3 Høringssvar om Miljøkonsekvensvurdering af opgradering af Refshalevej

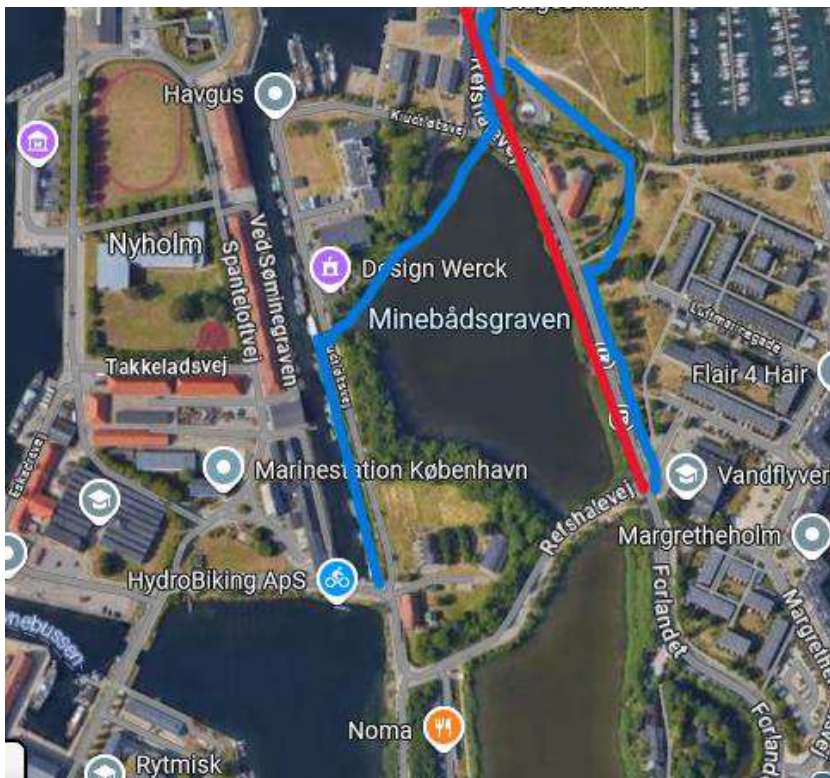
5 Christianshavns Lokaludvalg foreslår, at opgraderingen af Refshalevej og dermed
6 Miljøkonsekvensvurderingen omfatter to vejbaner, forbeholdt biler og lastbiler mv.,
7 med et tværsnit på i alt 7 meter (rød streg).

8 Lokaludvalget mener, at et vejtværsnit på 18 meter, som både indeholder vejbaner,
9 fortov og cykelsti, er for bredt. Et så bredt vejtværsnit vil både indskrænke grønne
10 områder og blå områder, og det vil ikke respektere de gældende
11 fredningsbestemmelser.

12 Vejtværsnittet kan alene forbeholdes biler og lastbiler mv., fordi fodgængere og
13 cyklister har andre muligheder. De kan enten bevæge sig

14 A) ad Krudtløbsvej og derefter langs Quintus Bastion (blå streg til venstre)

16 B) øst om Quintus Lynette (blå streg til højre).
